改善箇所説明図

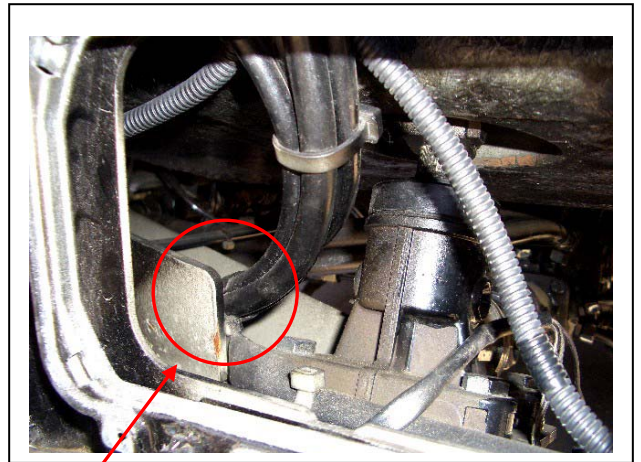
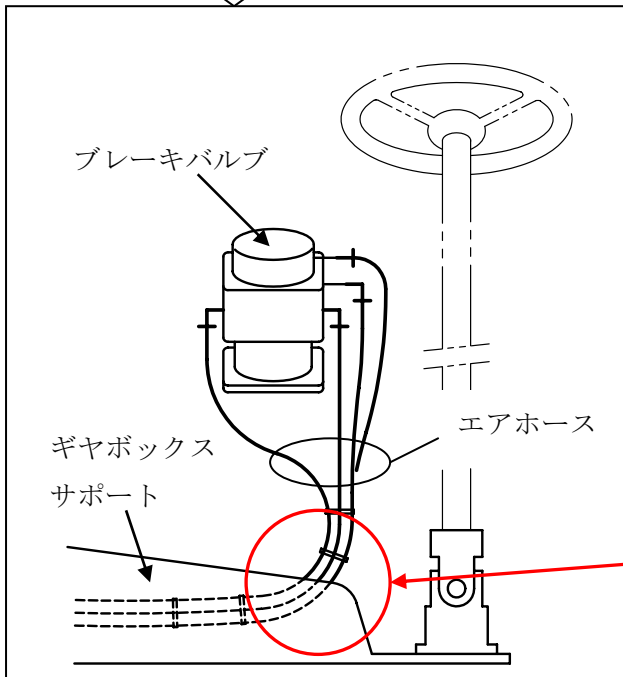
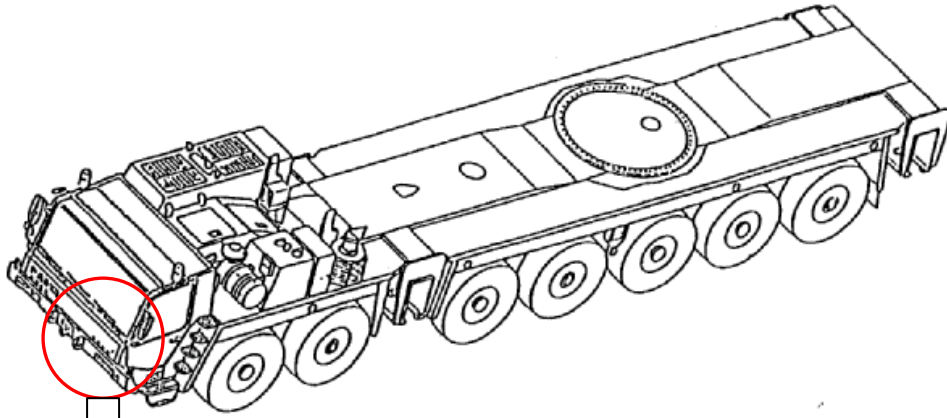
ブレーキバルブとエアタンク間のエアホース組付工程でのばらつきにより、エアホースがステアリングのギヤボックスサポートに接触するものがある。そのため、走行等の振動により当該ホースが摩耗し、エアが漏れ、最悪の場合、制動力が低下するおそれがある。

全車両、エアホースが摩耗していないか点検を行い、摩耗している場合はエアホースを新品に交換するとともに、当該箇所のエアホースを樹脂チューブで保護し、ギヤボックスサポート端面に保護ゴムを追加取付けする。

内は追加部品を示す。
